ODPOWIEDŹ NA ZAPYTANIA DO TREŚCI SWZ

dot. postępowania o udzielenie zamówienia publicznego prowadzonego w trybie podstawowym na podstawie art. 275 pkt 1 ustawy z dnia 11 września 2019 r. – Prawo zamówień publicznych (Dz. U. z 2024 r. poz. 1320), zwanej dalej „ustawą” na realizację zadania pn.: „Przebudowa z rozbudową drogi powiatowej nr 1880B ul. M. Konopnickiej W Kolnie – ETAP II”

ZESTAW 1 – zapytania z dn. 26.03.2026 r.:

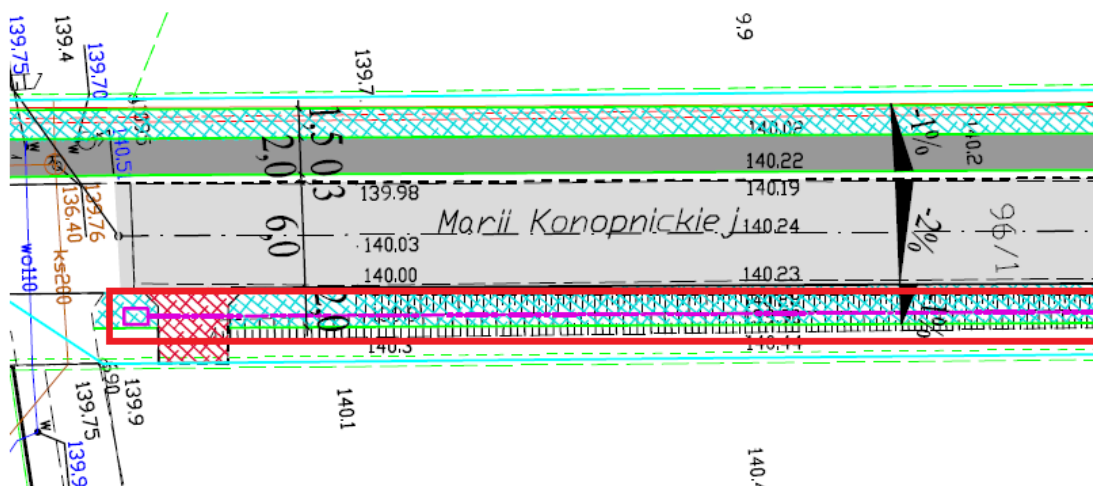
Pyt. nr 4. W SWZ znajduje się zapis zwalniający z budowy kanału technologicznego.

Natomiast na rysunku PZT wrysowano kanał technologiczny do realizacji.

Wobec powyższego, Wykonawca zwraca się z prośbą o udostępnienie dokumentu odstępowstwa do budowy kanału technologicznego.

Odpowiedź Zamawiającego: Zamawiający informuje, że odstąpienie od obowiązku budowy kanału technologicznego nastąpiło na podstawie oświadczenia zarządcy drogi, sporządzonego zgodnie z art. 39 ust. 6ba pkt 1 ustawy o drogach publicznych. Z przedmiotowego oświadczenia wynika, iż w istniejących granicach pasa drogowego brak jest miejsca na lokalizację kanału technologicznego zgodnie z obowiązującymi przepisami techniczno-budowlanymi. W związku z powyższym Zamawiający nie dysponuje odrębną decyzją o odstępie – podstawą odstąpienia jest wskazane oświadczenie.

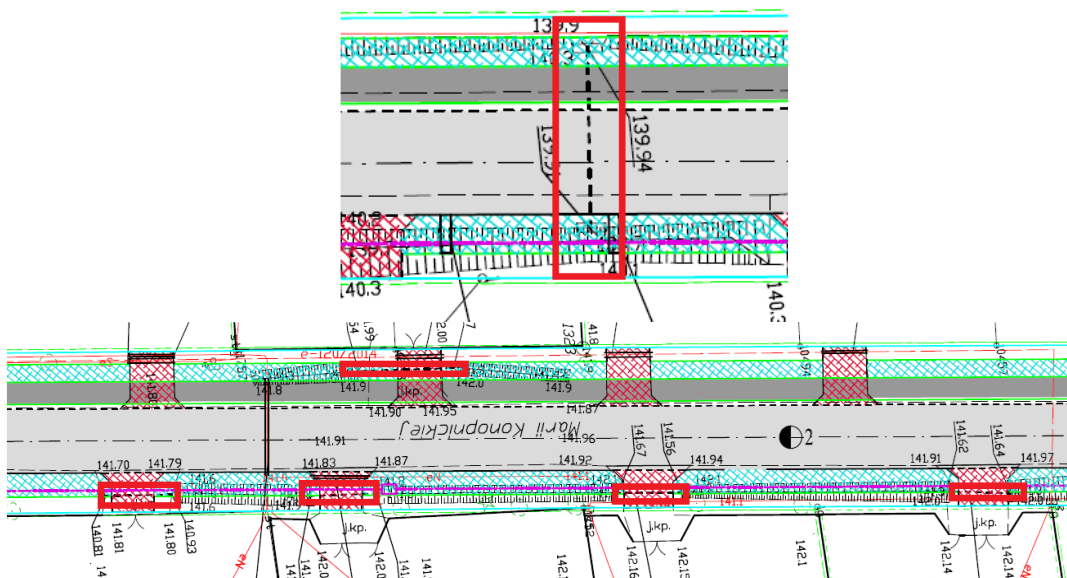
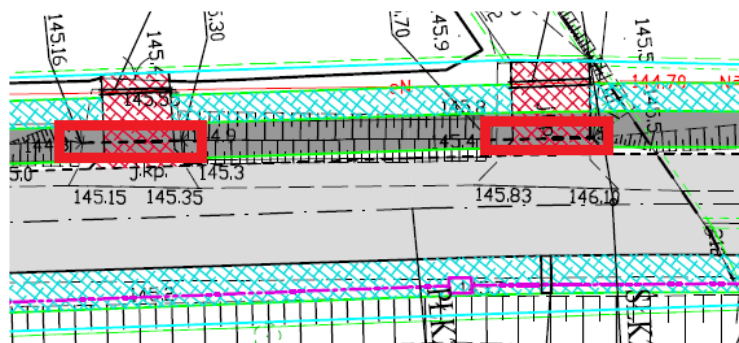
Wykonawca zwraca się z prośbą o wskazanie kilometraża, gdzie znajdują się przepusty do rozbiórki.

Wykonawca jednocześnie zwraca się z prośbą o potwierdzenie czy wskazane poniżej obiekty są przepustami wskazanymi do rozbiórki czy obiektami do wykonania.

Odpowiedź Zamawiającego: Zamawiający informuje, że zgodnie z dokumentacją projektową przepusty pod zjazdami strona prawa należy wykonać jako rurowe o średnicy 400 mm. Rury osłonowe przewidziano do zabezpieczenia istniejących kabli. Jednocześnie w skorygowanym przedmiarze robót uwzględniono wymianę istniejącego przepustu pod koroną drogi w km 0+684 o średnicy 600 mm wraz z wykonaniem barier ochronnych.

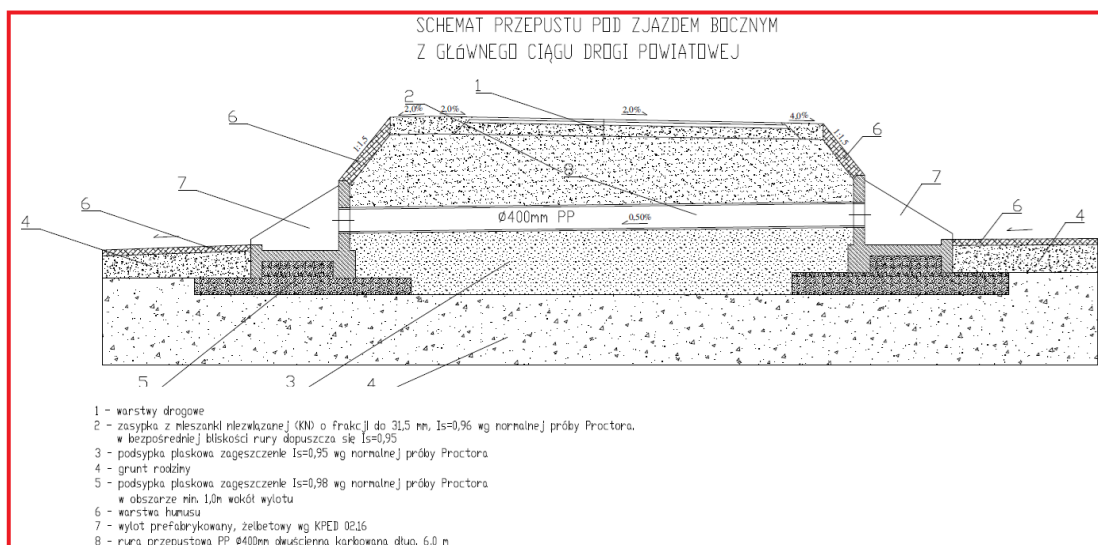
Na rysunku PZT zaznaczono przepusty pod zjazdami w formie rur osłonowych dwudzielnych o różnych średnicach (110-140 mm) o różnych długościach. Długość przepustów do rozbiórki z przedmiaru wynosi 51 m, natomiast długość przepustów do wykonania zgodnie z przedmiarem wynosi 138 m. Dodatkowo do dokumentacji załączono szczegół przepustu:

Wykonawca zwraca się z prośbą o wskazanie kilometraża, gdzie należy wykonać przepusty z rur karbowanych PP o średnicy 400 mm o długości 6 m wraz ze ścianką żelbetową prefabrykowaną.

Odpowiedź Zamawiającego: Zamawiający informuje, że przepusty pod zjazdami z wyjątkiem pierwszego zjazdu zlokalizowane są po prawej stronie drogi w śladzie projektowanego rowu.

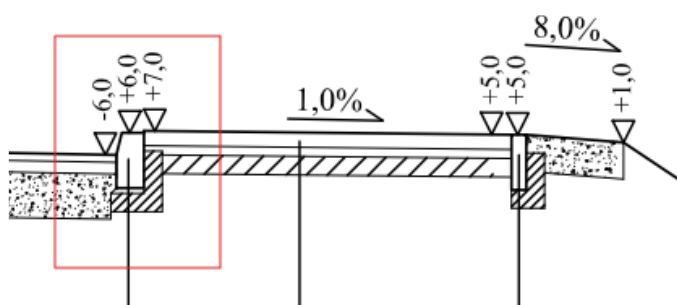
Pyt. nr 6. W opisie technicznym zapisano: „W ciągu drogi powiatowej zaprojektowano odtworzenie rowów przydrożnych. Rowy należy przeprofilować zgodnie z profilem podłużnym. W ciągu rowów przydrożnych należy pod zjazdami ułożyć przepusty z rur dwuściennych karbowanych PEHD śred. 400 mm o dług. 6,0 m. Wlot i wylot przepustu zabezpieczyć ścianką prefabrykowaną żelbetową wg KPED 02.16.”
Z uwagi na brak rysowanych rowów na PZT, prosimy o wskazanie lokalizacji rowów przydrożnych.

Odpowiedź Zamawiającego: Zamawiający informuje, że lokalizację oraz parametry rowów przydrożnych należy przyjąć zgodnie z przekrojami normalnymi zawartymi w dokumentacji projektowej.

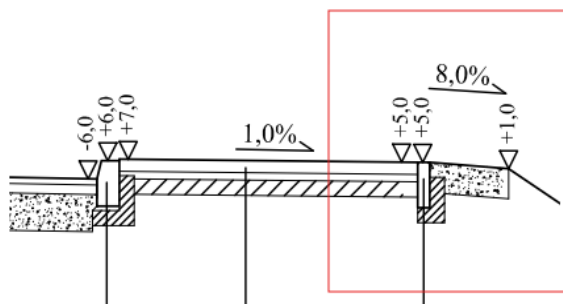
Pyt. nr 10. Przy chodniku, w poprzek którego zaprojektowano ścieki podchodnikowe (zaprojektowane na szerokość chodnika), zgodnie z przekrojem normalnym przewidziano obrzeże z ławą oraz

pobocze o szerokości 50 cm z kruszywa C50/30 o grubości 20 cm. Prosimy o wyjaśnienie, w jaki sposób zapewnić odprowadzenie wody ze ścieku podchodnikowego.

Odpowiedź Zamawiającego: Zamawiający informuje, że w miejscu wylotu ścieku należy przerwać pobocze w celu umożliwienia odpływu wód.

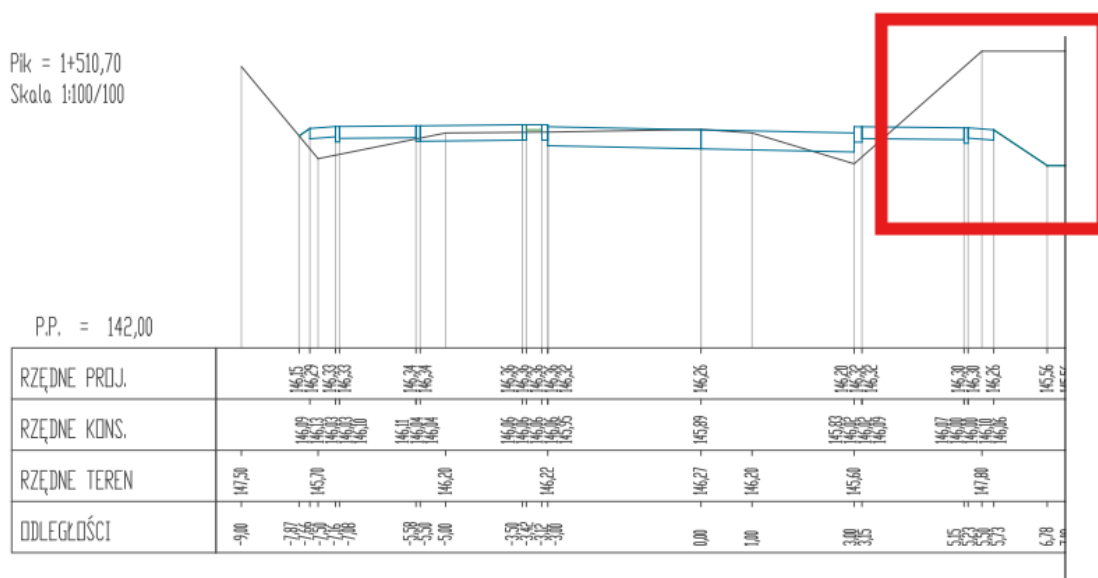
Pyt. nr 14. W przedmiarze robót, w poz. 26, wskazano wymianę gruntu. Na przekrojach normalnych i przekrojach poprzecznych nie ujęto jednak tego zakresu robót. Prosimy o jednoznaczne określenie lokalizacji oraz zakresu wymiany gruntu.

Odpowiedź Zamawiającego: Zamawiający informuje, że zgodnie z opisem zawartym w projekcie zagospodarowania terenu, wymianę gruntu przewidziano w km 0+275 do 0+375; km 0+540 do 1+240; km 1+287 do 1+586,96).
